Информационный бюллетень № 193

Применение натяжителя ремня привода агрегатов 5340.1308110-10 взамен натяжителя 5340.1308110 на двигателях семейства ЯМЗ-530

Управление по гарантийному и сервисному обслуживанию

Ярославль, Россия, 15 июня 2017 г.

Натяжитель ремня привода агрегатов 5340.1308110 (рис. 1) взаимозаменяем с натяжителем 5340.1308110-10 (рис.2)

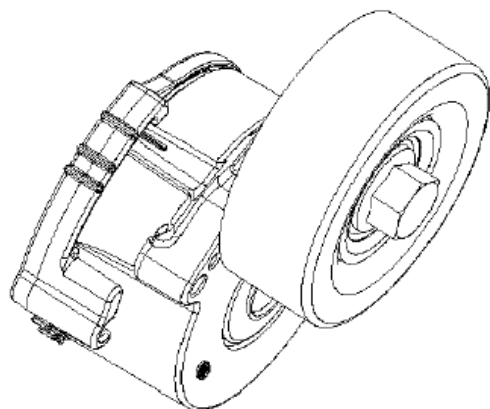
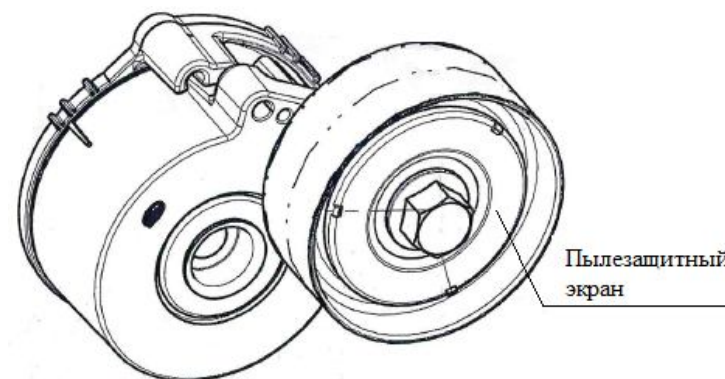
С мая 2017 года на двигателях семейства ЯМЗ-530 применяется натяжитель ремня привода агрегатов 5340.1308110-10 с пылезащитными экранами и усиленным подшипником ролика, взамен натяжителя 5340.1308110.

В эксплуатации, в случае необходимости замены натяжителя ремня привода агрегатов, следует применить натяжитель 5340.1308110-10.
